Notre réf.: 19704/37C

AVIS

Objet : Avis de la cellule d'évaluation

• Esquisses à titre d'illustration

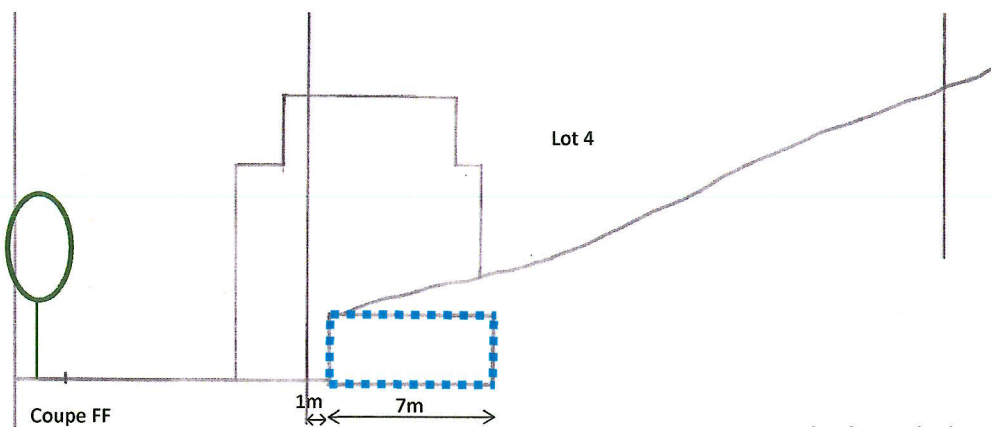
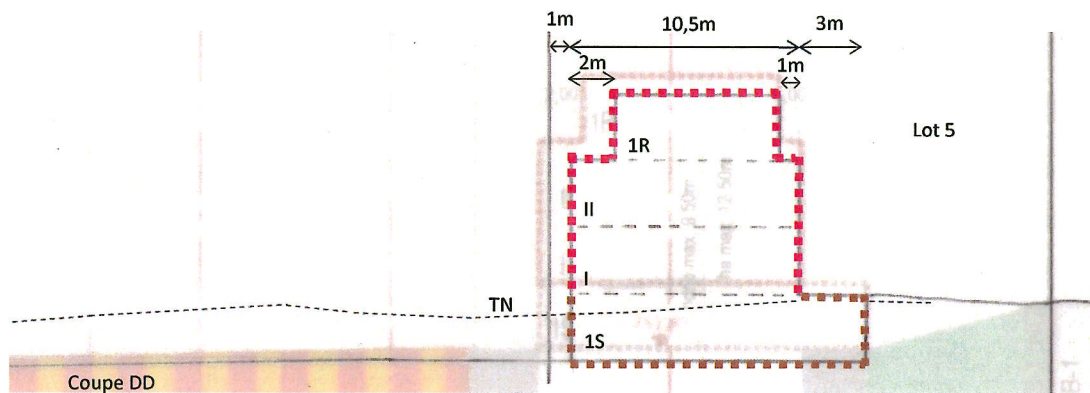
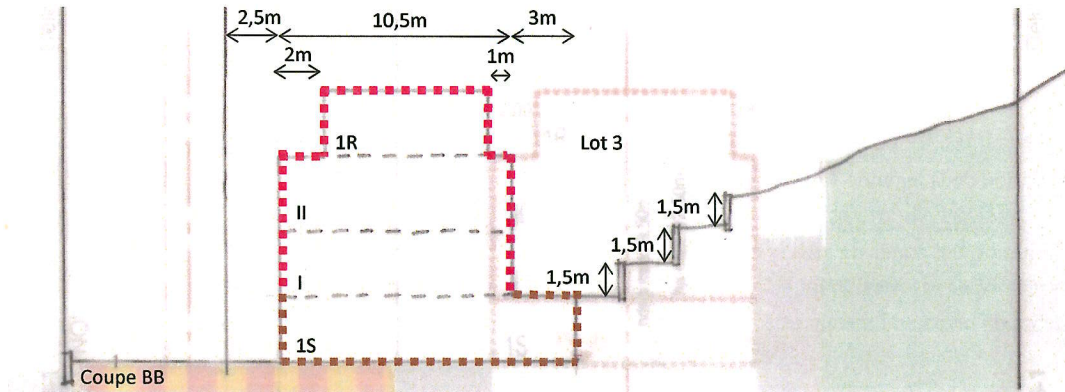
Il y a lieu de relever que la zone résidentielle projetée est fort surdimensionnée, ce qui génère une surface scellée excessive et va à l'encontre d'une utilisation rationnelle du sol et de l'espace. En effet, le scellement du sol est trop important et réduit de façon considérable l'infiltration naturelle des eaux pluviales ce qui est contraire à un développement durable.

Dès lors, il importe de réduire considérablement la surface de la zone résidentielle en projetant une desserte de 5m de largeur ainsi qu'une placette plus réduite à l'échelle du nouveau quartier (cf. esquisse).

Le réaménagement de l'espace-rue, tel qu'illustré sur l'esquisse ci-jointe, permet en effet de générer une utilisation du sol plus rationnelle et s'inscrit dans une démarche de développement durable étant donné que la surface scellée de la zone résidentielle est réduite de 40%.

Il y a lieu de relever que l'entrée du nouveau quartier n'est pas attractive dès lors que la perspective depuis la rue Eugène Nickels bute sur les emplacements de stationnements publics. Dès lors, la cellule préconise de remplacer lesdites places de stationnement par un aménagement vert ponctué par un arbre à haute tige.

Un emplacement pour regrouper les poubelles, recouvert d'un bardage qualitatif, est également à prévoir à l'entrée du lotissement afin d'éviter que le camion poubelle n'entre dans la rue résidentielle. Ceci permet de réduire considérablement la zone de rebroussement et d'aménager une placette plus attrayante et à l'échelle du quartier.

La dépendance-poubelles est à entourer de haies verdoyantes afin de garantir un espace-rue attractif.

Quant aux emplacements de stationnements publics, celles-ci sont à aménager le long de la zone résidentielle, tel qu'illustré sur l'esquisse.

Il est également essentiel de prévoir quelques arbres à haute tige dans le domaine public le long de la nouvelle desserte permettant d'offrir un cadre de vie plus attractif et verdoyant.

En vue de garantir une meilleure intégration des maisons projetées dans le site, il importe de sortir les volumes de la pente du site en rapprochant les constructions des lots 1-3 à 2,5m de la zone résidentielle. Ce réaménagement permet non seulement de réduire fortement les déblais projetés mais également de cerner davantage l'espace-rue par des fronts-bâties.

Il y a lieu de rapprocher les constructions des lots 4-5 à 1m de la placette.

Pour le lot 5, au lieu de déblayer le terrain existant au niveau inférieur de la maison (cf. coupe DD), il importe de conserver le terrain naturel (voire de remblayer légèrement) afin que le jardin soit de plain-pied avec l'espace de vie du 1^{er} étage (niv. I). Cette configuration respecte davantage la topographie du terrain existant et permet de

Quant aux gabarits des constructions, il est essentiel de projeter des volumes peu profonds pour éviter que ceux-ci soient trop enterrés dans la topographie du site. Ainsi, il y a lieu de réduire la profondeur des constructions principales à 10,5m. Seul le sous-sol peut être augmenté de 3m, tel qu'illustré dans l'esquisse ci-jointe. En contrepartie, la largeur des constructions principales est à augmenter à 9m (lots 1-3) et 11m (lot 5). Celle de la maison du lot 5 est à réduire à 7m. Cette configuration donne lieu à des maisons de tailles différentes, ce qui permet l'aménagement de typologies de maisons diverses favorisant une certaine mixité sociale.

En outre, la configuration préconisée permet de réduire fortement la hauteur des murs de soutènement des jardins et les murs de soutènement donnant vers l'espace rue seront supprimés, à l'exception de celui dans le prolongement de la façade de la dépendance du lot 4 (cf. esquisse).

Afin de cerner davantage la nouvelle placette, il importe d'aménager une dépendance accolée au volume principal pour le lot 4. Celle-ci est à insérer dans la topographie existante de manière à couvrir sa toiture avec de la terre et de la végétation.
